**Van:** 5.1, 2, e | MVSA <5.1, 2, e@mvs-a-architects.com>  
**Verzonden:** vrijdag 12 mei 2023 11:58  
**Aan:** 5.1, 2, e  
**CC:** 5.1, 2, e 5.1, 2, e 5.1, 2, e 5.1, 2, e 5.1, 2, e  
5.1, 2, e | MVSA  
**Onderwerp:** RE: Bouwenvelop Zuidkaap  
**Bijlagen:** Hilversumstraat\_bwk\_R23\_KGL\_5.1, 2, e@mvs-a-architects.pdf  
**Opvolgingsvlag:** Opvolgen  
**Vlagstatus:** Met vlag

Onderwerp: Bouwenvelop Zuidkaap

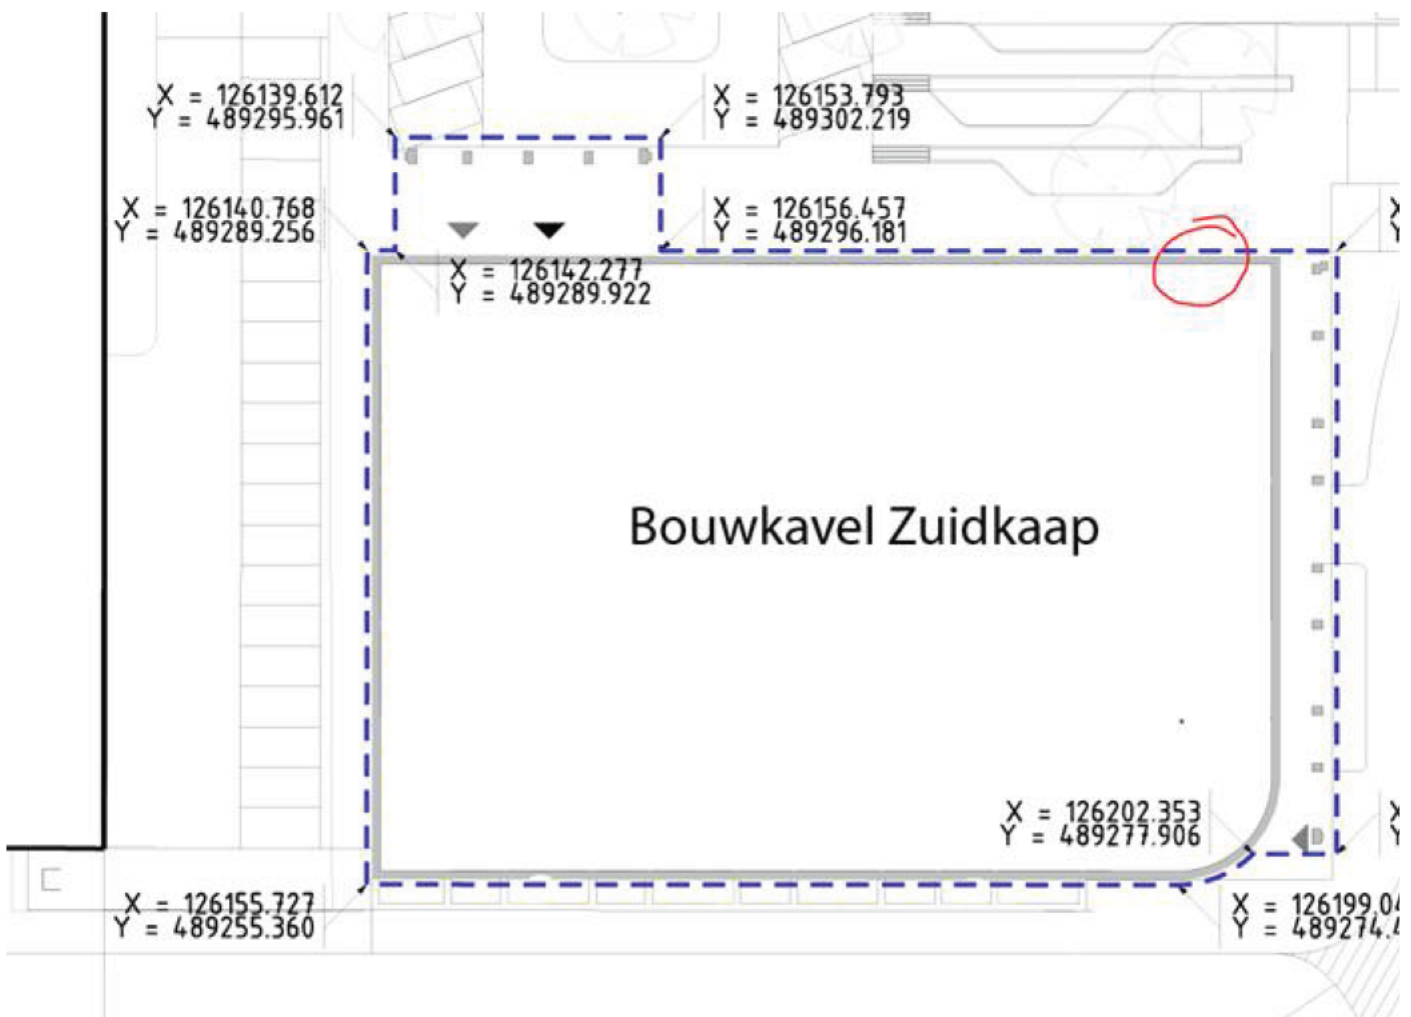
Hieronder hebben 5.1, 2, e en ik de coördinaten aan de contouren geplakt.

Nu zie ik dat de contouren niet overeenkomen met de begane grond situatie. Zie de onderstaande kaart die ik heb gemaakt. De contourtekening heeft een lichte offset ten opzichte van de gevel op de begane grond.

Ik wil graag de begane grond situatie als maximaal bouwkavel aanduiden. Is dit akkoord? Kan je nader toelichten waar de offset vandaan komt? Zijn dit kroonlijsten? Voor de geluidsschil begrijp ik de offset. Die neem ik op in de bouwenvelop.

Zou je wellicht de bouwvelop en coördinatie-tekening in DWG ter controle kunnen toesturen, zodat we deze over onze tekeningen kunnen leggen en zo de check kunnen doen op de offset en de afwijking kunnen duiden? Waarschijnlijk gaat het inderdaad om een lichte offset van 300mm ten opzichte van de gevel ter plaatse van zowel de plint als de bovenbouw. Deze is als reservering opgenomen voor nadere technische uitwerking en een reservering voor bijvoorbeeld kaders.
